羽田空港アクセス鉄道に係る技術検討委員会

第4回 委員会資料

令和4年8月22日

国土交通省 関東地方整備局 東京空港整備事務所

1) RX開削部

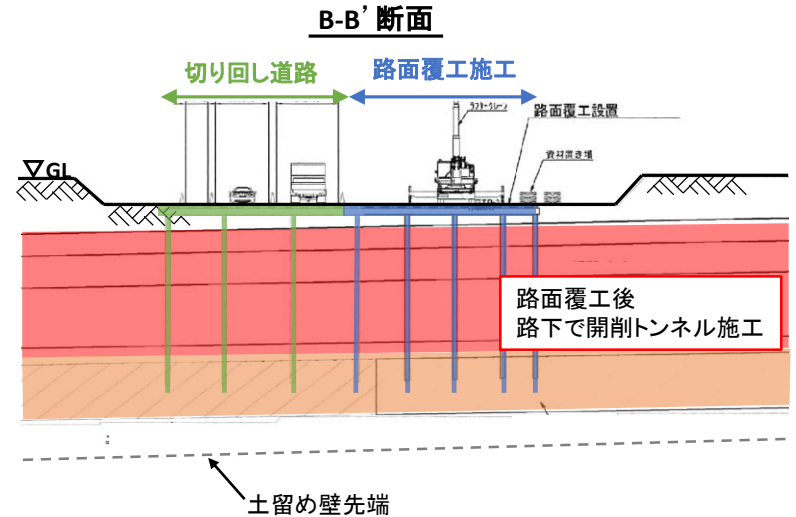
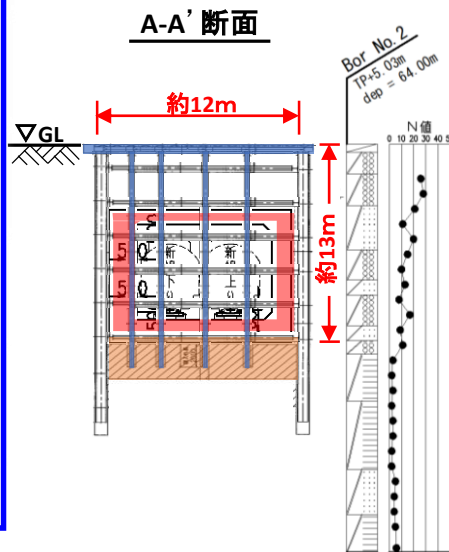
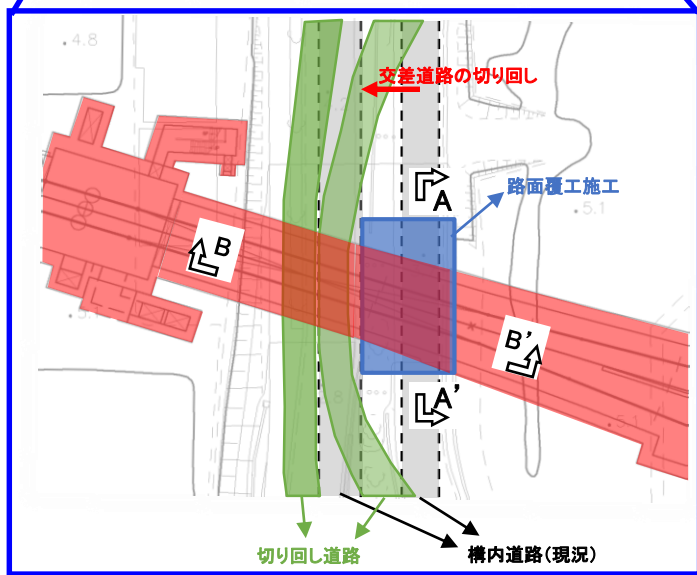
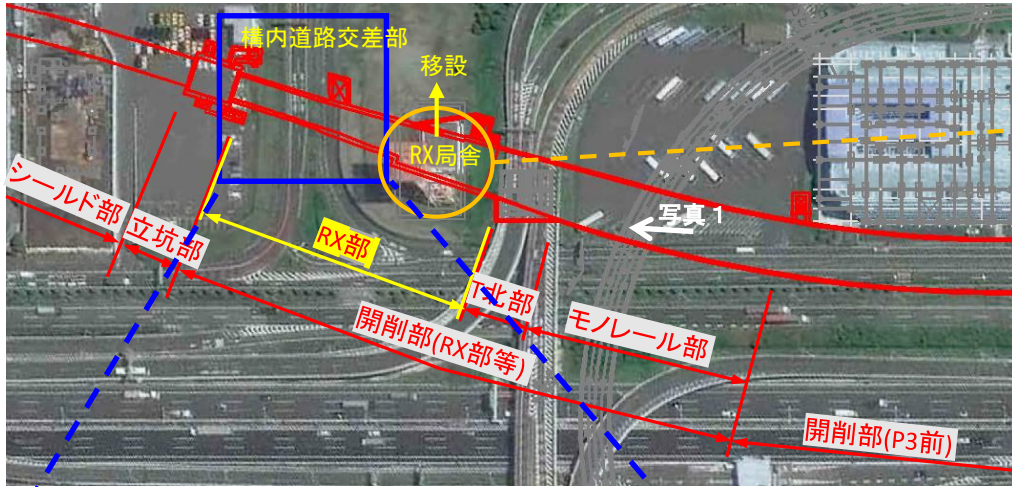
- ・周辺交通への影響を考慮する必要がある。構内道路の供用を維持できる施工法の検討が必要。
- ・シールド発進立坑との接続を考慮した施工法の計画が必要。(接続部の施工手順や土留め工計画など)

2) ターミナル北連絡橋部

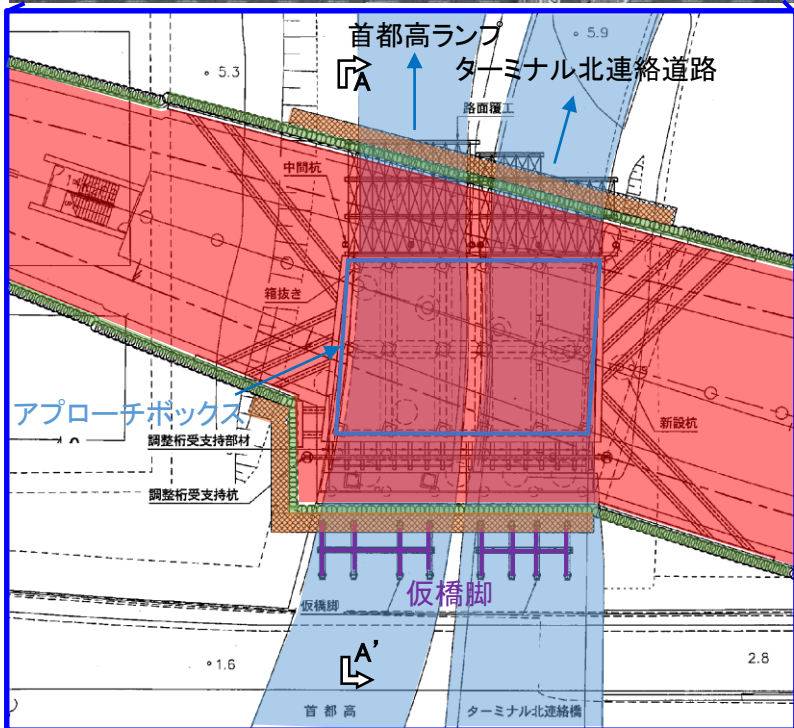
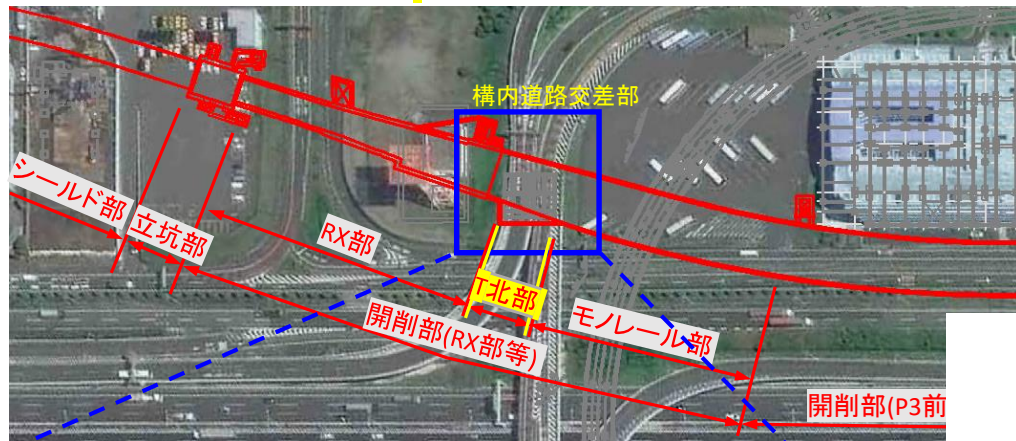
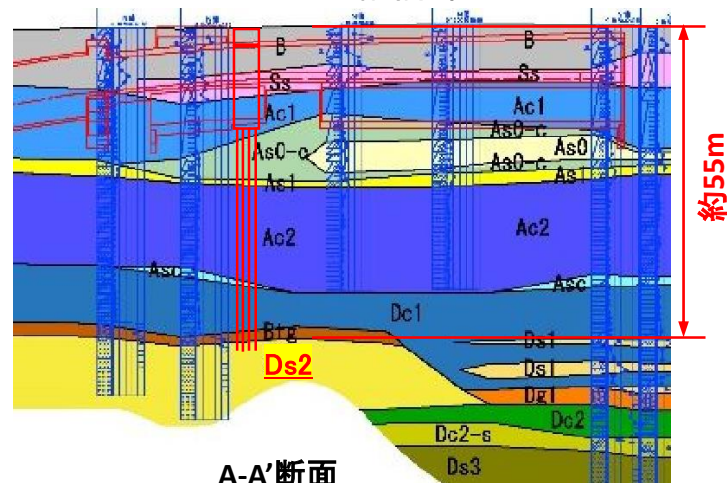
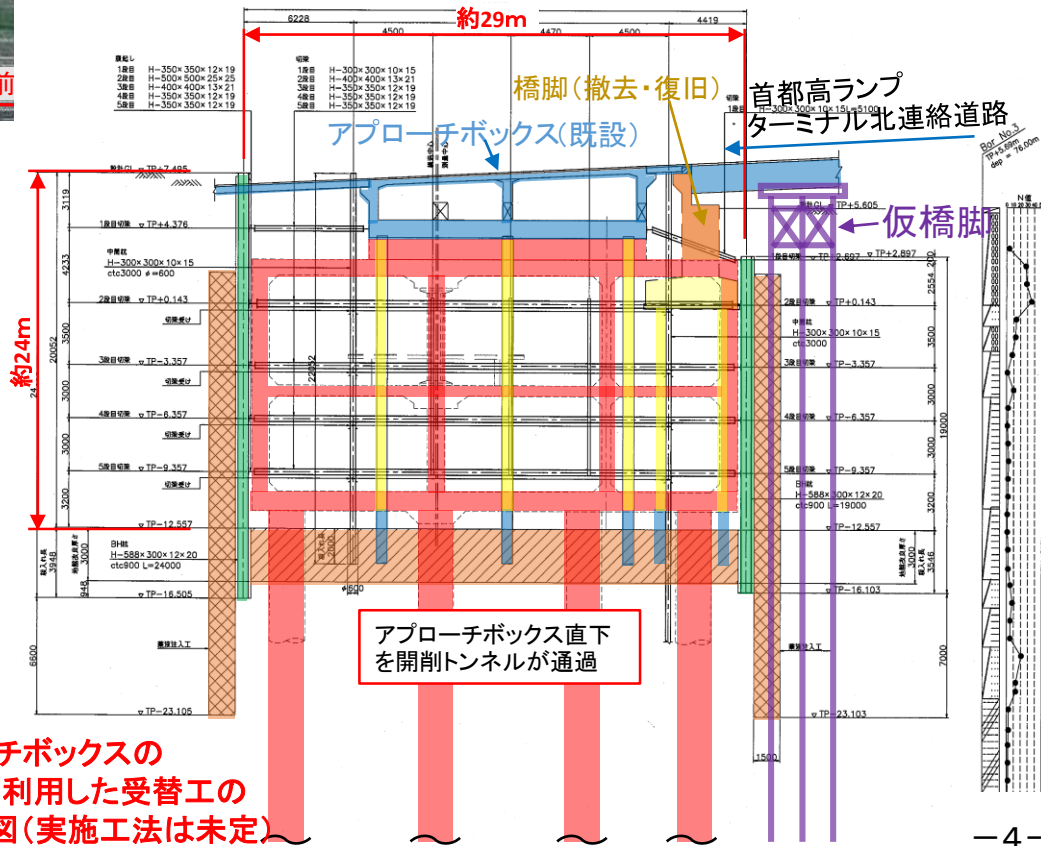
- ・周辺交通への影響を考慮する必要がある。
- ・首都高及び構内道路の供用を維持できる施工法の検討が必要。
- ・道路橋に対して安全であり、かつ狭隘な現場条件に対応できる施工法の検討が必要。

3) モノレール交差点

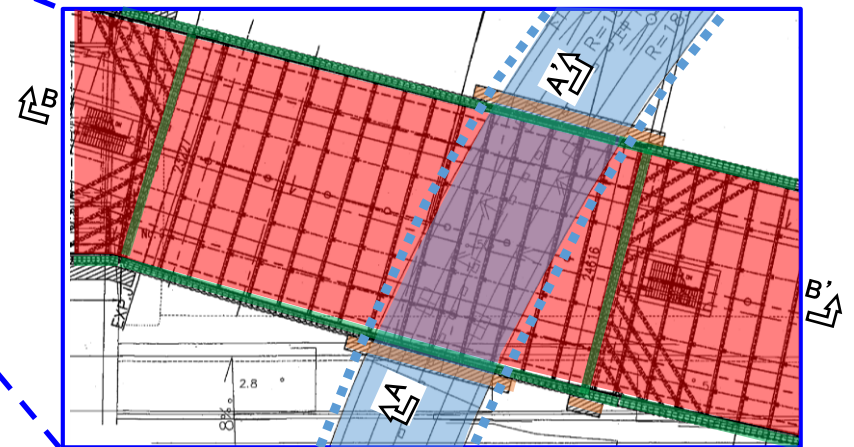
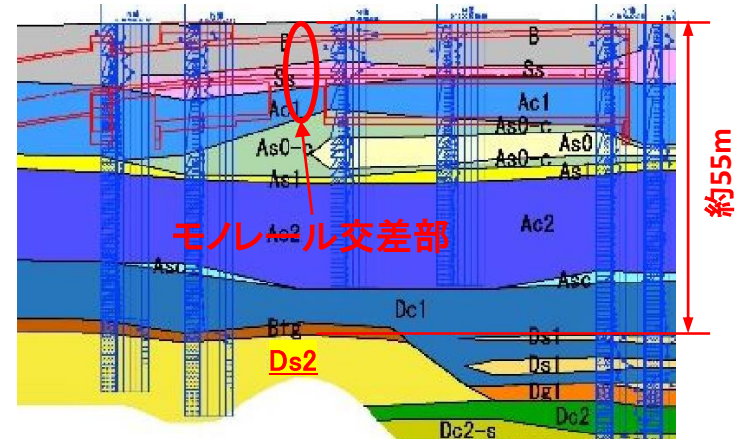
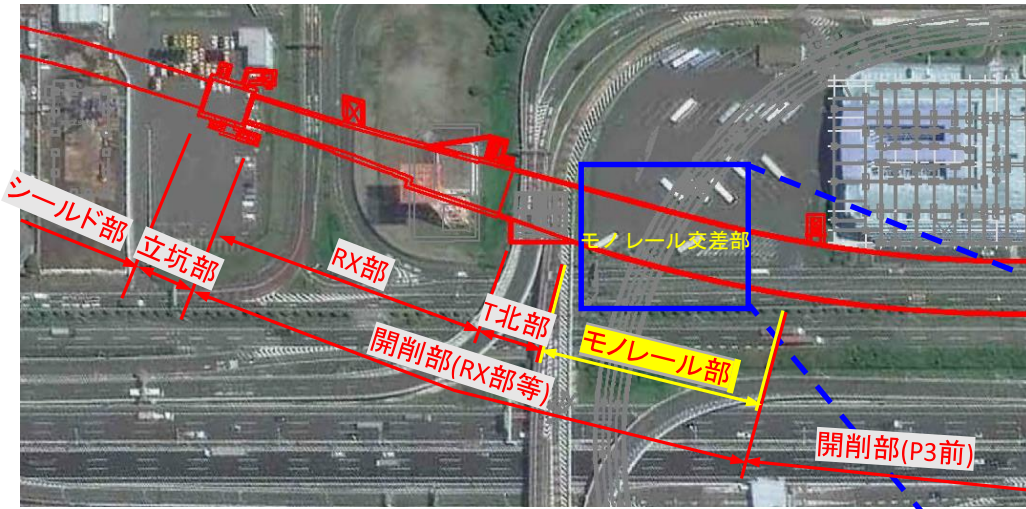
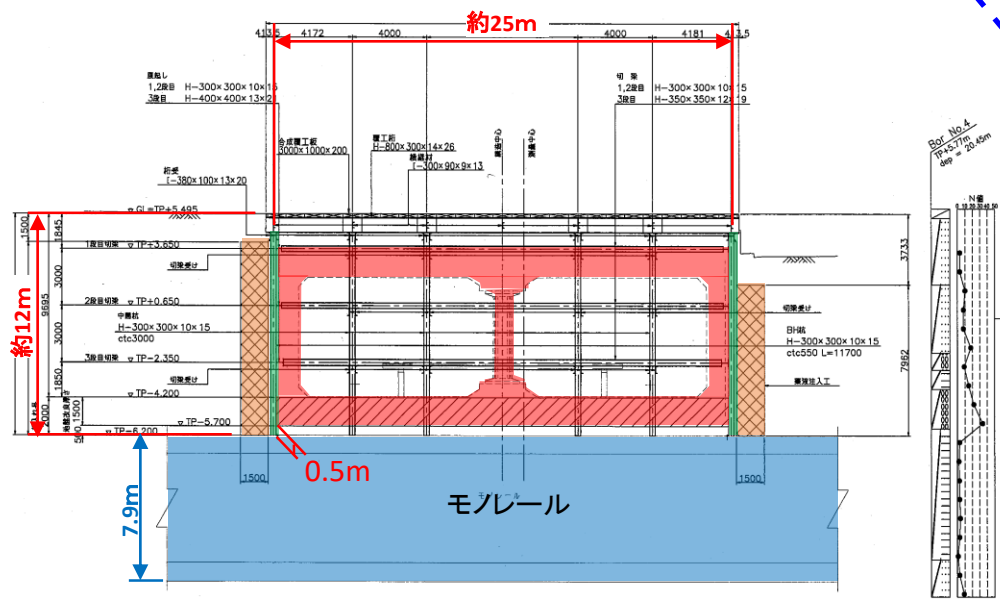
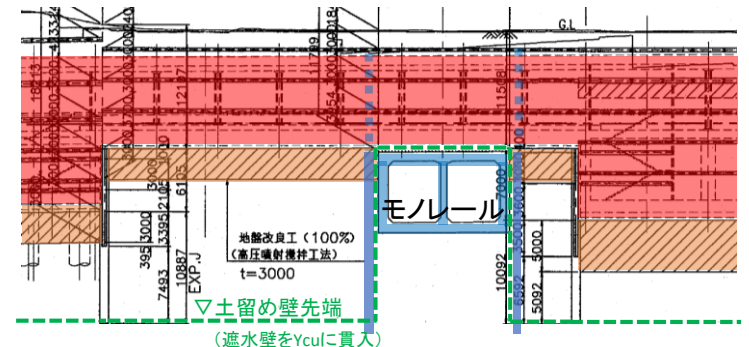
・営業線に対して安全・確実な構造計画・施工法の検討が必要。

(施工時および完成時の浮上りに対する安全性)

3. 重点事項② 開削部(第4バスプール)の設計・施工上の課題

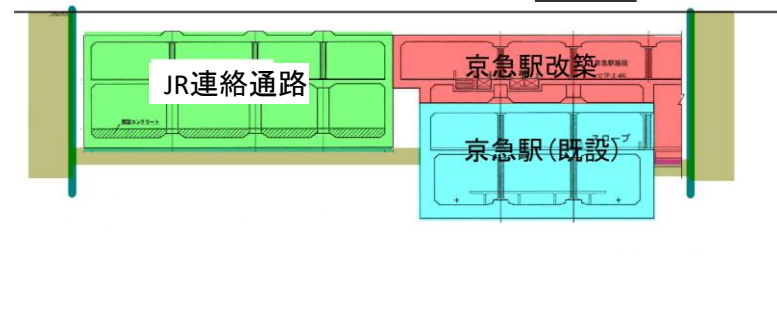
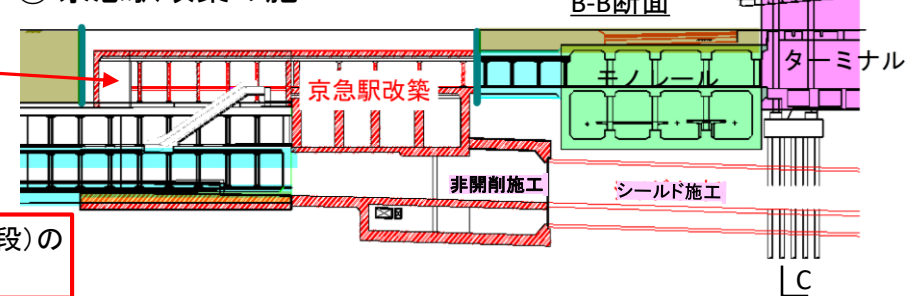
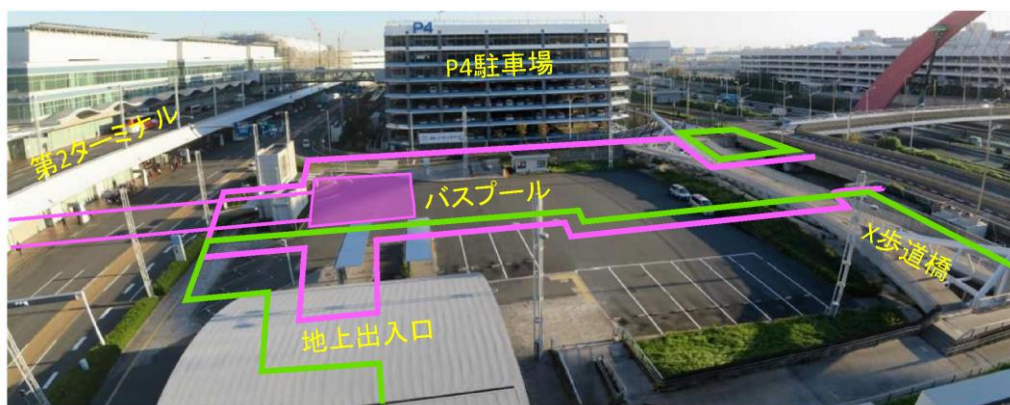
・第4バスプール内の構造・施工計画を一体で成立させる施工法の検討が必要。

・複雑な施工手順を考慮して、安全で確実な施工法の計画が必要。

1) 上載荷重除去による
既設躯体浮上り

4) F階段(非常用避難階段)の
供用を維持した施工

2) 構内道路下の開削施工法
(構内道路の供用維持)

3) 施工手順を考慮した施工
(土留め壁の取合い)

5) P3駐車場下の開削施工
・P3駐車場の構造体に配慮した施工方法
・構内道路の供用を維持した施工方法
・アンダーピニングを行うための基礎杭の施工方法

6) その他の課題
・周辺施設への近接施工影響
・京急駅舎等建設時の残置仮設物
(土留壁、地盤改良体)
・施工ヤードの確保
・土砂処分

3. 重点事項③ 京浜急行シールド部の設計・施工上の課題

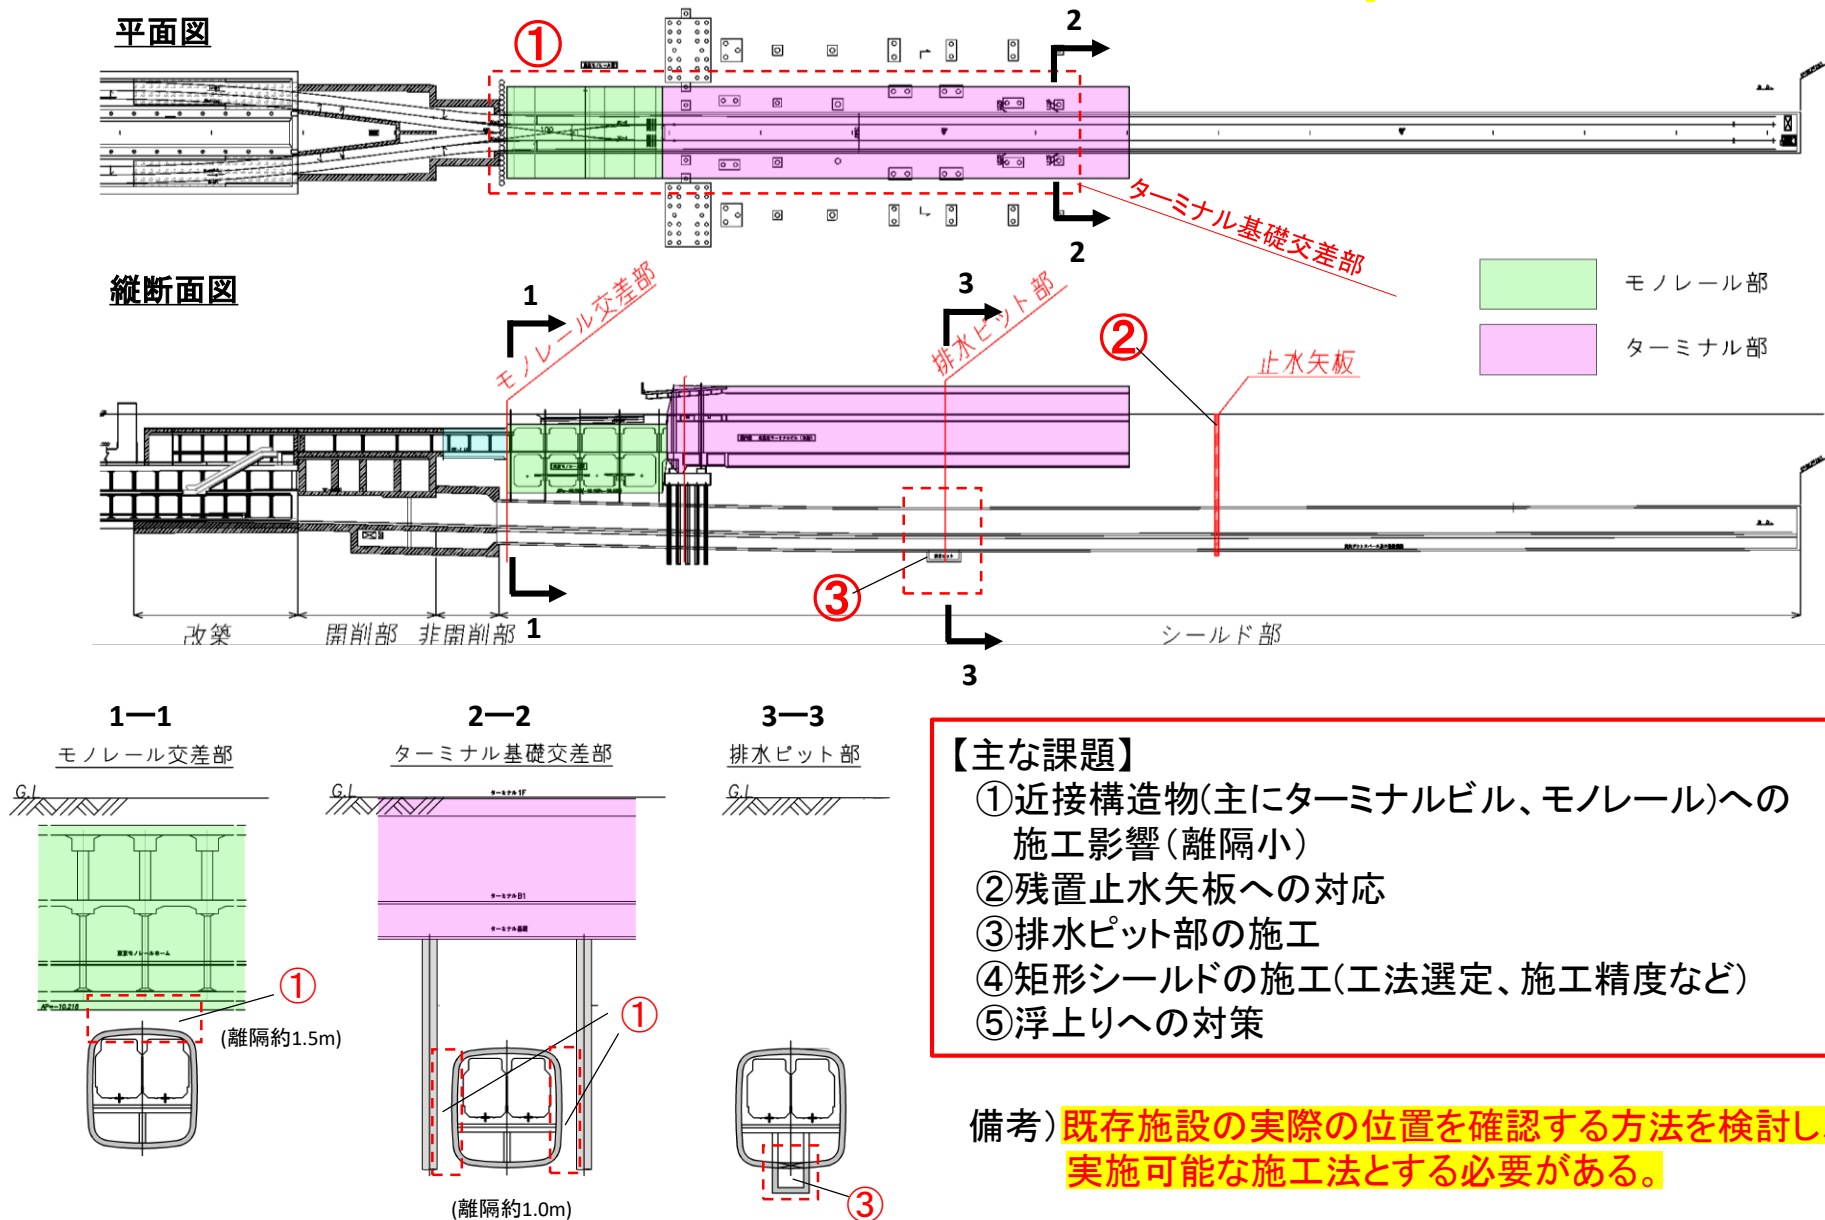
・営業中のターミナルビルやモノレールに対して安全・確実な施工法の検討が必要。
